## EXTENSION DE LA MINE AURIFÈRE CANADIAN MALARTIC ET DÉVIATION DE LA ROUTE 117 À L'ENTRÉE EST DE LA VILLE DE MALARTIC

**PREMIÈRE SÉRIE DE QUESTIONS ET COMMENTAIRES  
DU MDDELCC DU 16 AVRIL 2015  
INCLUANT L'ADDENDA DU 7 MAI 2015**  
Document de réponses - Volume 1 de 2

**Document de réponses**

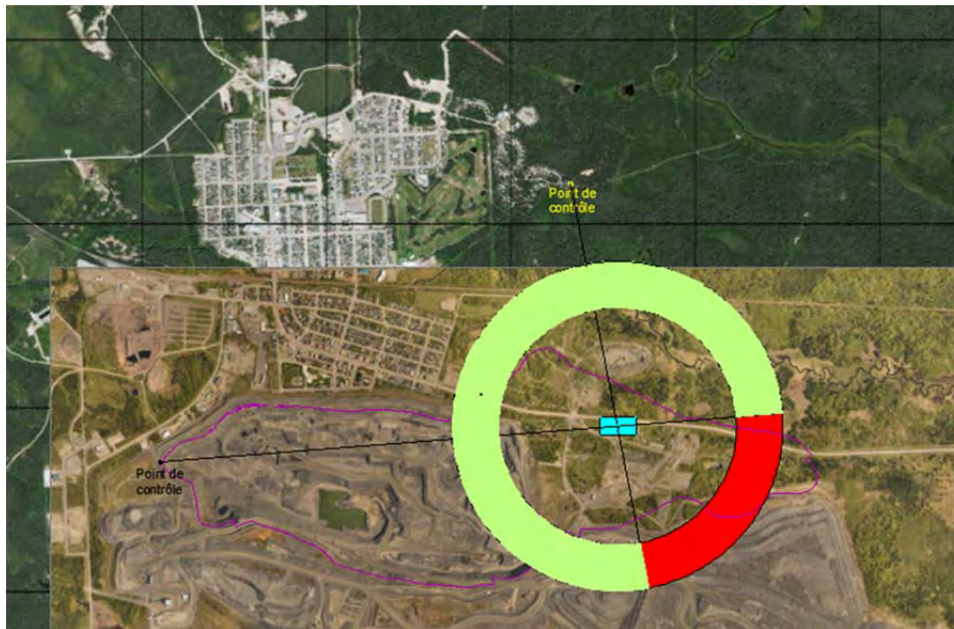
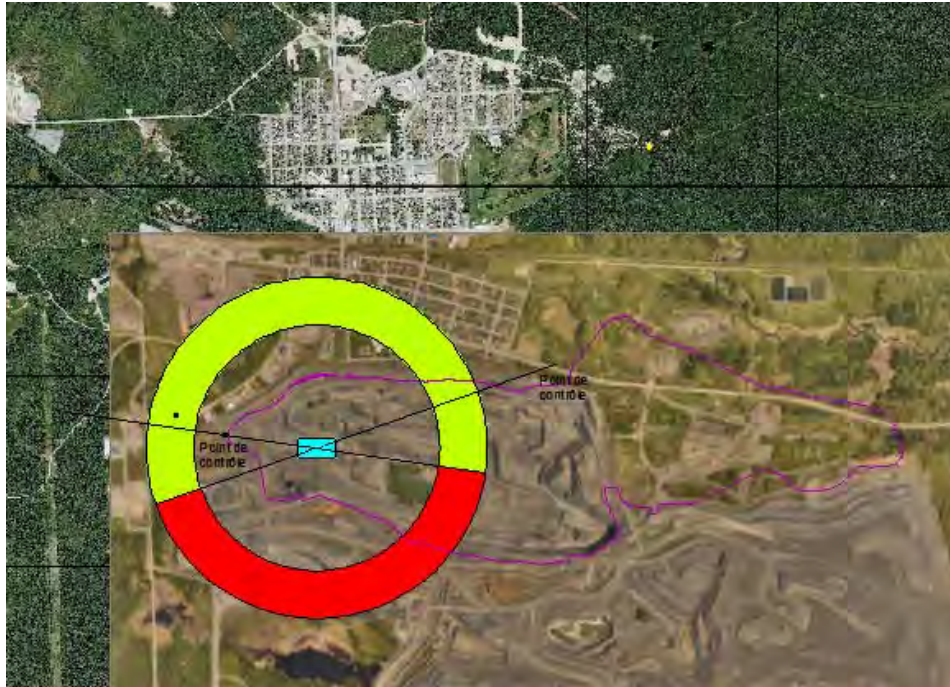
**QC.192** À la page 18 de l'annexe 10-3, il est écrit que « Dans le cas où à l'heure prévue du sautage, la direction du vent favoriserait la dispersion des émissions de sautage vers Malartic, le sautage serait alors annulé... À ce sujet, il est important de spécifier qu'une procédure interne a été mise en place à la Mine. Il s'agit d'une rose des vents dynamique qui détermine en fonction de la position de chaque sautage dans la fosse les angles de restriction réellement effectifs. » L'initiateur doit présenter une description détaillée de cette procédure dans le plan de gestion des émissions atmosphériques. Cette procédure doit notamment prendre en compte le fait que des sautages sont prévus dans les diverses fosses : Canadian Malartic, Barnat, Gouldie et Jeffrey.

**R.192** L'objectif de la rose des vents dynamique est d'éviter l'exposition de la population de la ville de Malartic aux fumées et à la poussière générée par les sautages.

PROJET  
RÉPONSE À LA QUESTION 251  
PREMIÈRE SÉRIE DE QUESTIONS ET COMMENTAIRES POUR LE  
PROJET EXTENSION MINE CANADIAN MALARTIC, MALARTIC, QC.

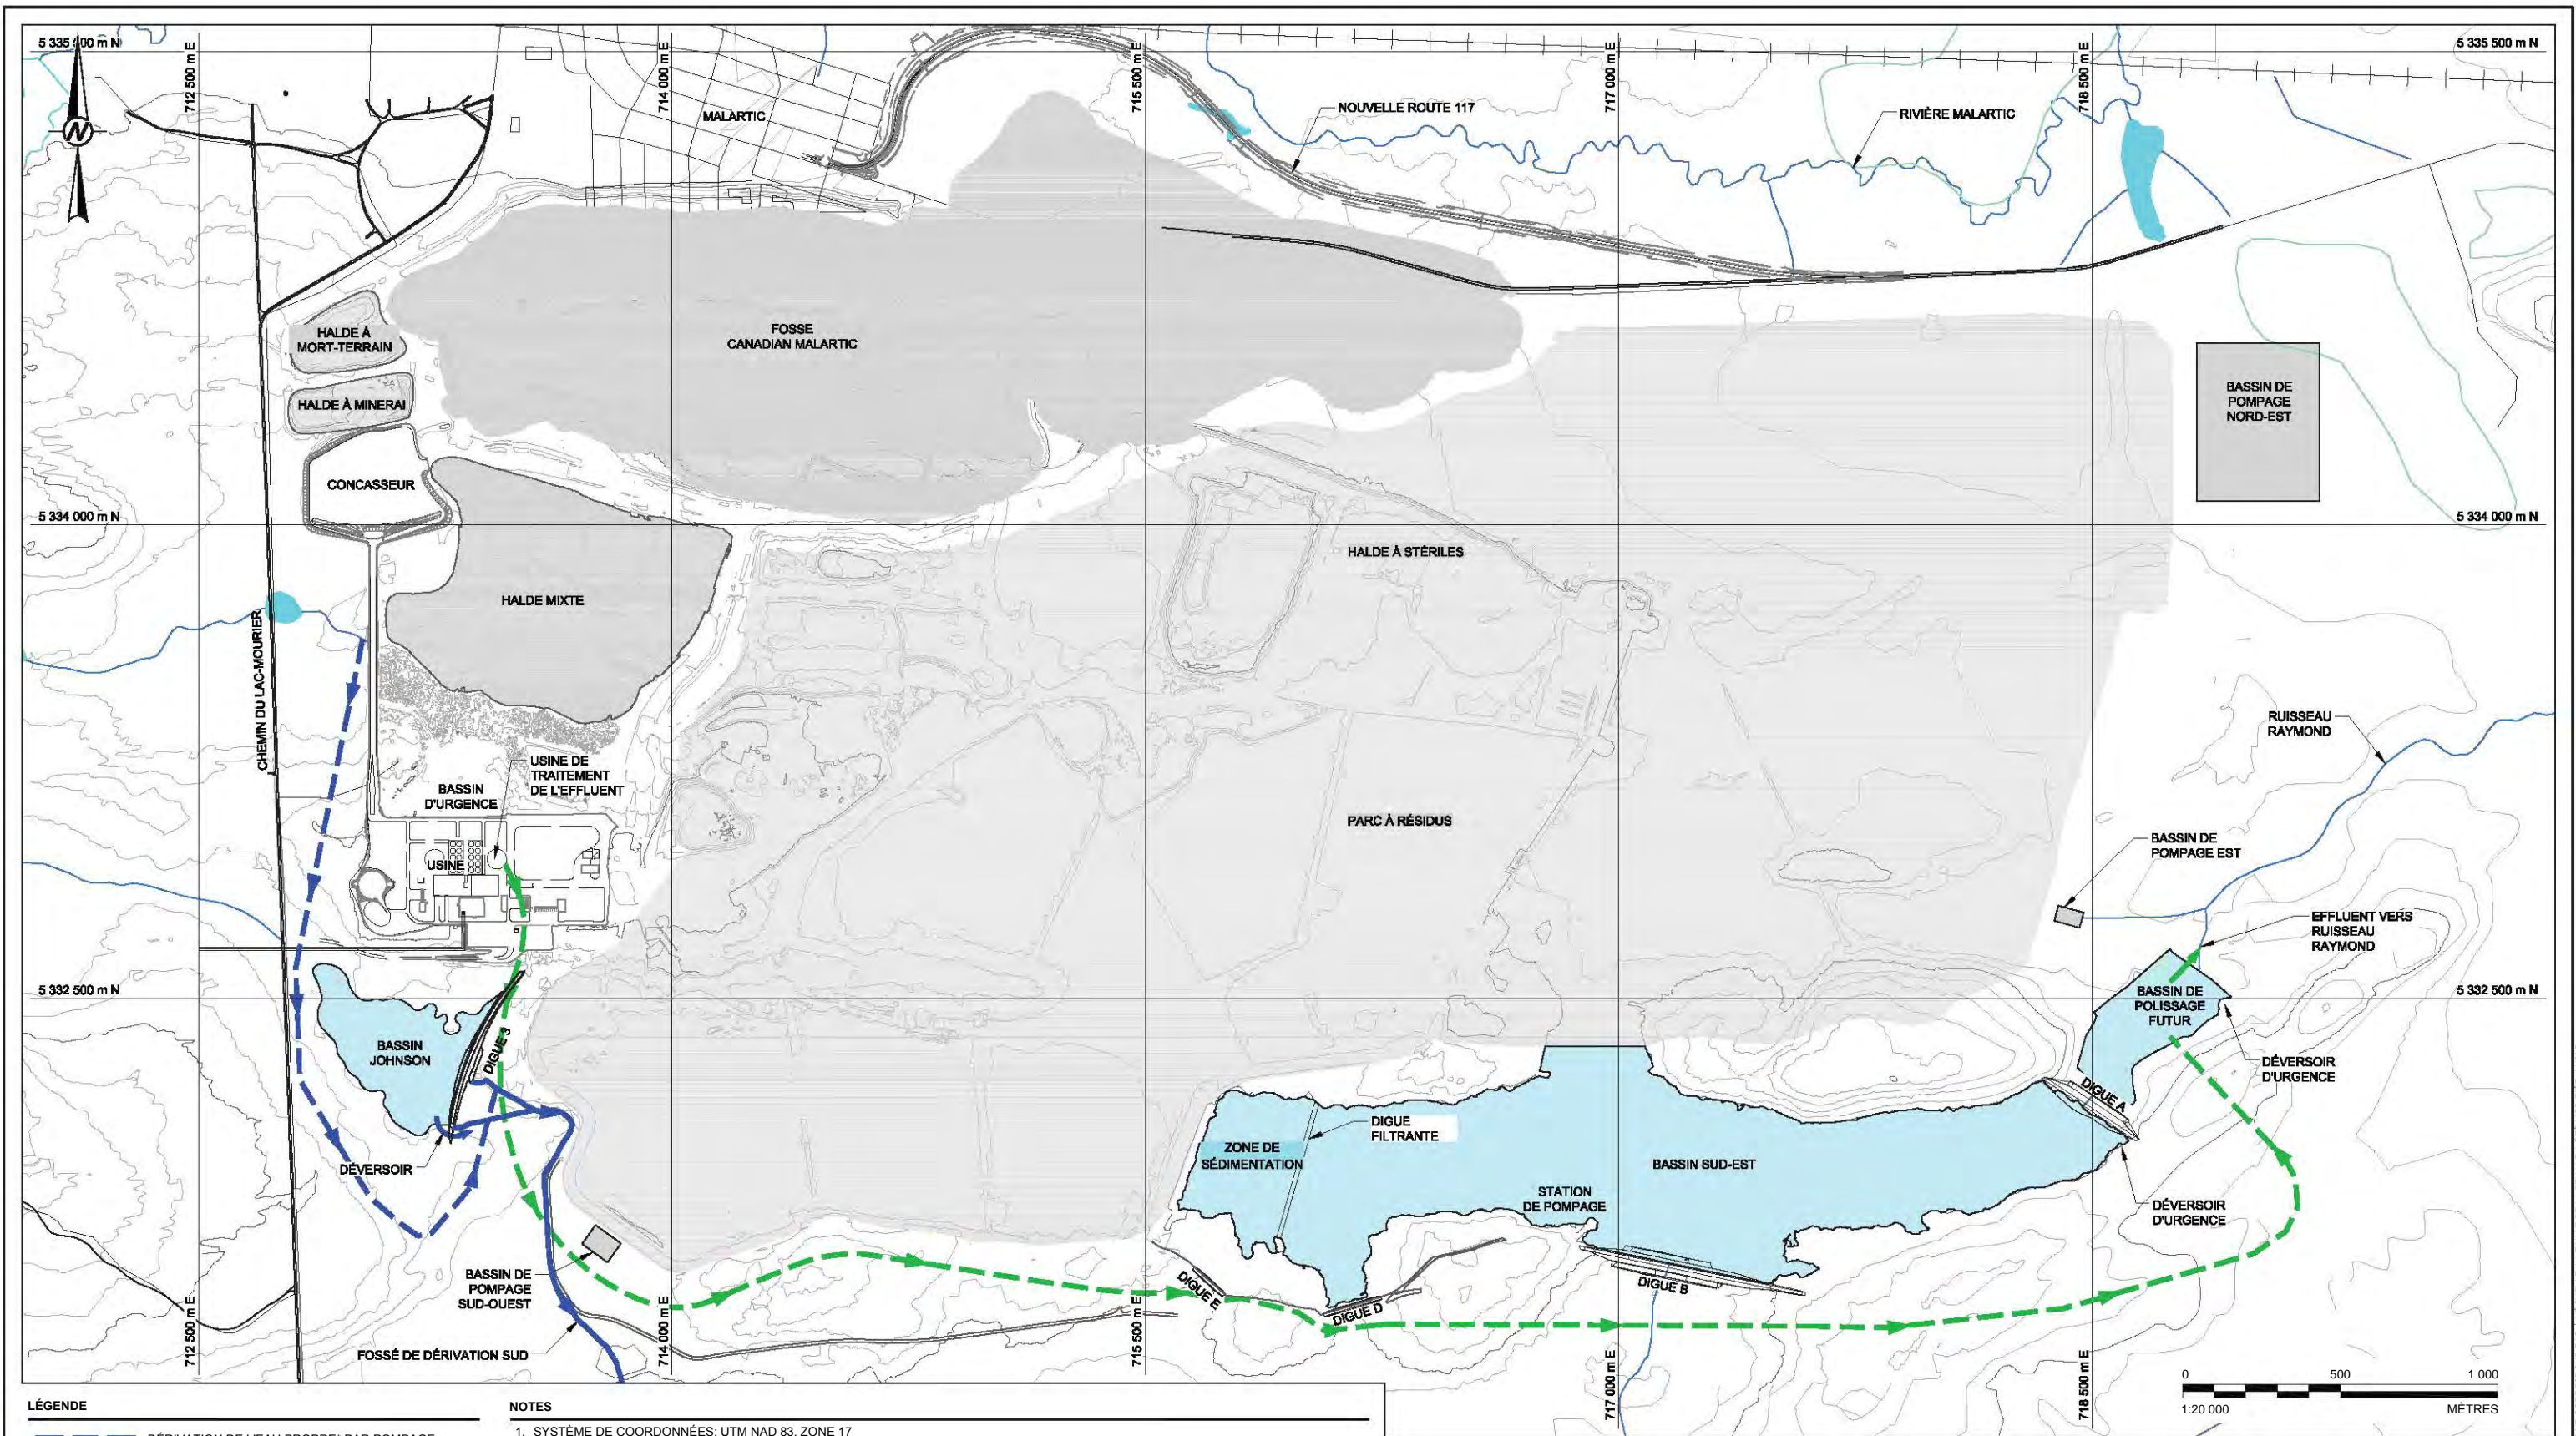
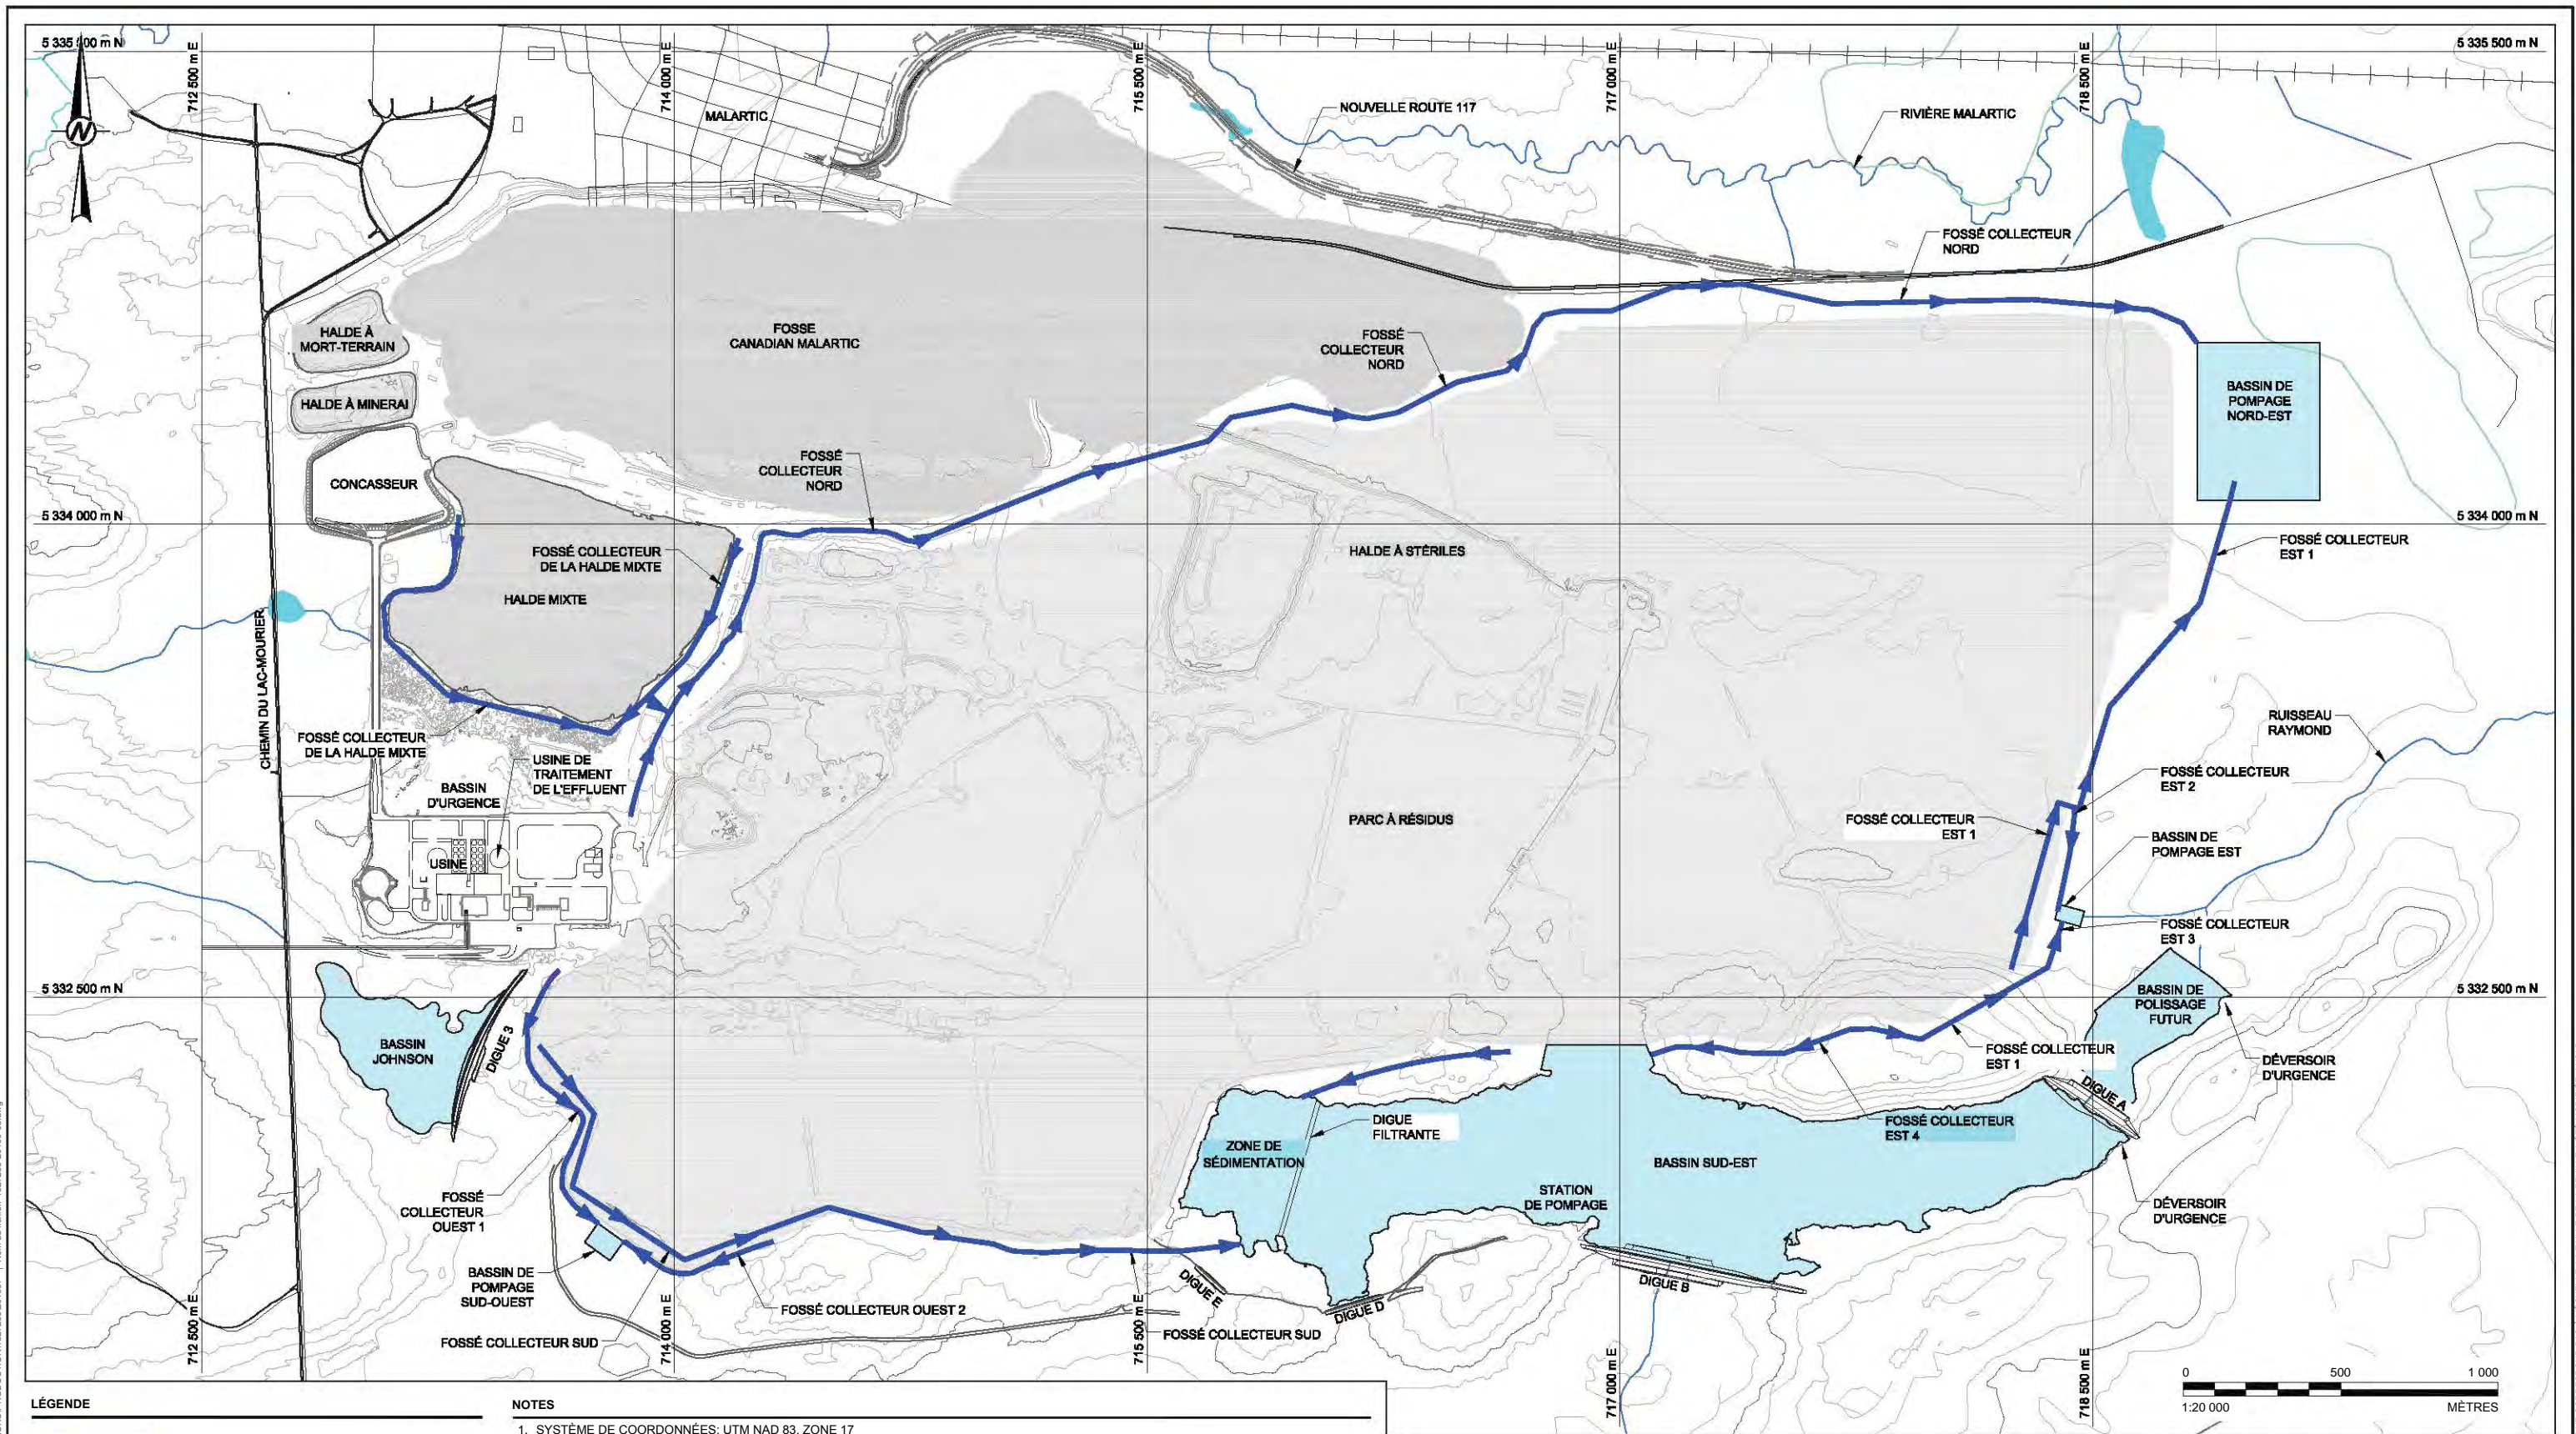
**QC.251** *À la figure 8-41, l'initiateur présente les structures de gestion des eaux et les bassins versants. La multitude d'informations contenues sur cette figure réduit la compréhension et la visibilité. L'initiateur doit présenter plusieurs figures afin de présenter les différents éléments du projet (tracés de pompage, fossés collecteurs, eau propre, eau traitée, eau en recirculation). L'initiateur doit également présenter une description de la gestion des eaux propres sur l'ensemble du site. Finalement, l'initiateur doit préciser où arrivent les eaux pompées de la dérivation nord.*

Les différents éléments du projet présentés à la figure 8-41 de l'ÉIE ont été divisés en quatre parties chacune présentée respectivement sur une figure dédiée selon les informations suivantes :

- Figure QC-251a (figure 1) : bassins collecteurs, fossés d'eau propre et ligne de pompage avec l'eau traitée par l'usine de traitement des eaux.
- Figure QC-251b (figure 2) : fossés collecteurs et bassins de transfert pour la gestion des eaux de contact à l'intérieur du site minier.
- Figure QC-251c (figure 3) : lignes de pompage pour la gestion des eaux de contact à l'intérieur du site minier.
- Figure QC-251d (figure 4) : lignes de pompage des résidus et de recirculation de l'eau vers l'usine.
